Разрешение	Обозначение	2-23-1б-АР.2
157-24	Наименование объекта строительства	Комплекс из 3-х многоквартирных домов по ул.Садовая, 2 расположенных в д.Жулина Орловского муниципального округа. 3-й этап строительства - многоквартирный дом корпус 3 (поз.29)

Изм.	Лист	Содержание изменения	Код	Примечание
8	1, 3 2 8,9 15 17.1 (Нов.) 26 29 30 34,35 40 47 53 57 (Зам.) 56, 58 1, 2	<p>Общие данные.</p> <p>В ведомость рабочих чертежей добавлен лист 17.1.</p> <p>Откорректирована отделка тамбуров 3, 4.</p> <p>В тамбурах 3, 4 добавлены зашивки К-1, К-2.</p> <p>Даны зашивки К-1, К-2, деталь теплоизоляции потолка тамбура 3.</p> <p>Откорректирован размер по высоте отверстия для люка.</p> <p>Откорректирован узел прохода электрокабеля к установкам ДУ и ПД.</p> <p>Внесено изменение на разрезе 1-1 в тамбуре 3.</p> <p>На фасадах исключены отверстия в экранах лоджий.</p> <p>В спецификации откорректировано наименование двери поз. 4, исключены решетки АРН.</p> <p>Из детали теплоизоляции исключен тамбур 3.</p> <p>Откорректировано примечание п.4 - исключены ГОСТ 30674-99, ГОСТ 23166-2021.</p> <p>На схеме остекления лоджий ОЛ-4 добавлен приточный клапан и указано количество в примечании, перенесено расположе

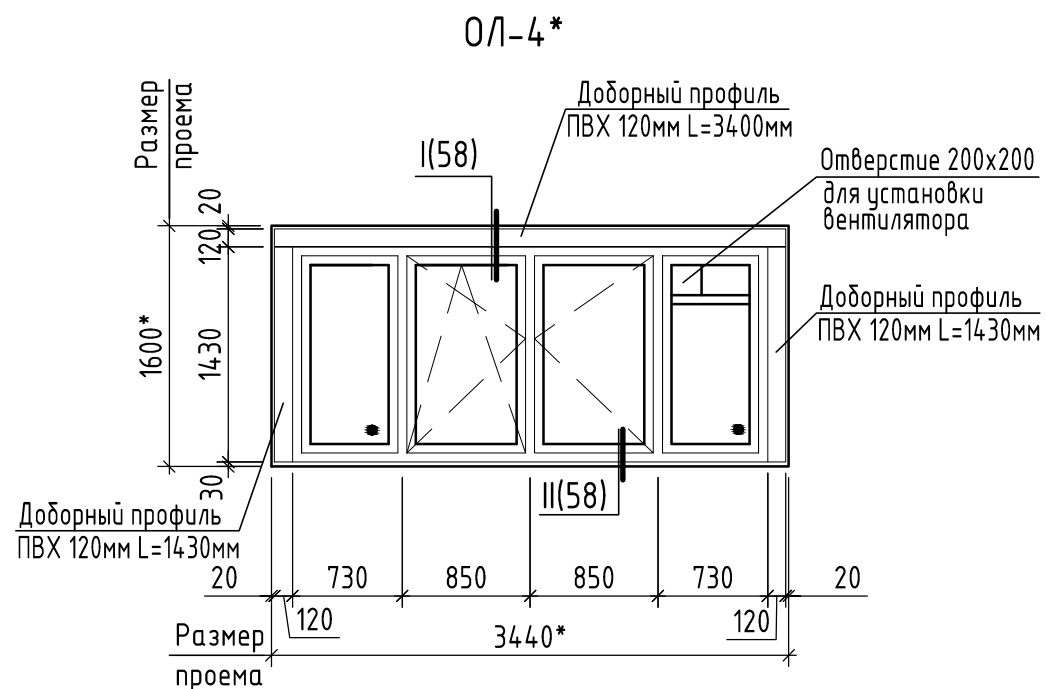
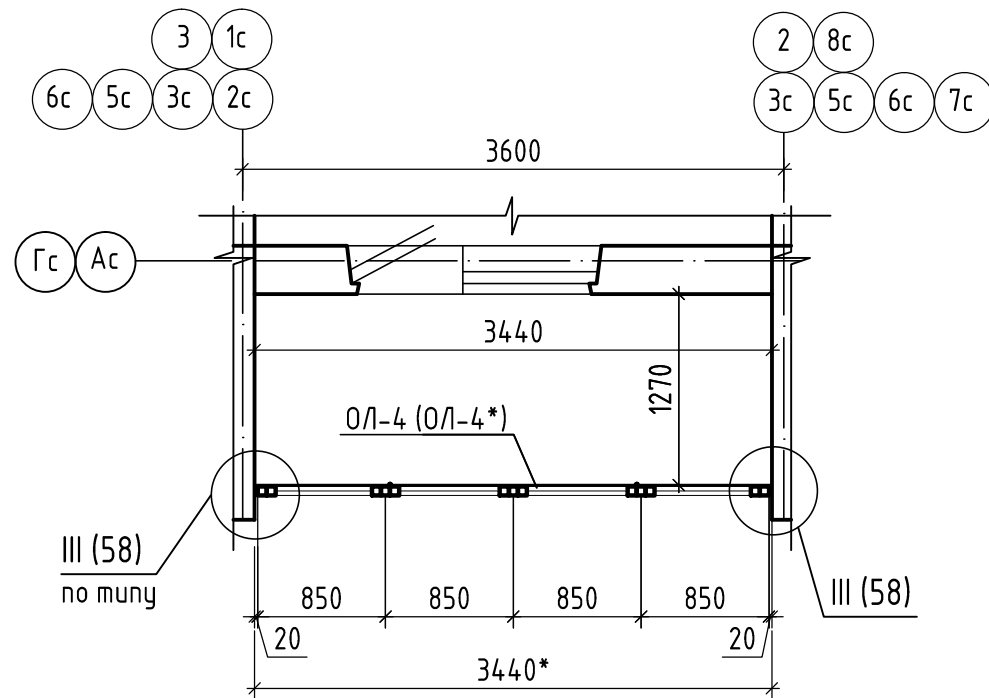
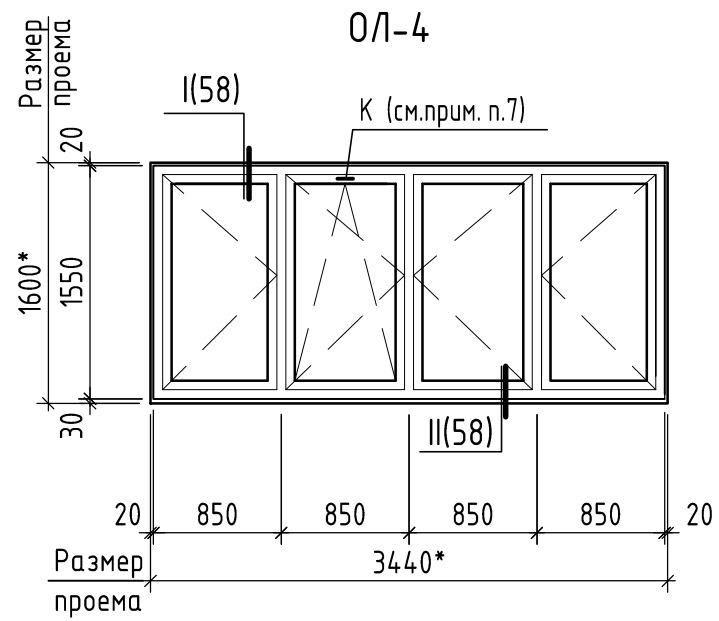
Изм.	Лист	Содержание изменения	Код	Примечание
7	2	Изменения внесены на основании письма №470 ИСО от 26.07.2024г		
	56	Общие данные. Откорректированы узлы 1,2 (исключен Стиз А ), на узле 3 добавлен силиконовый герметик.	Э	
	58	Откорректирован узел III (исключен Стиз А, добавлен силиконовый герметик.
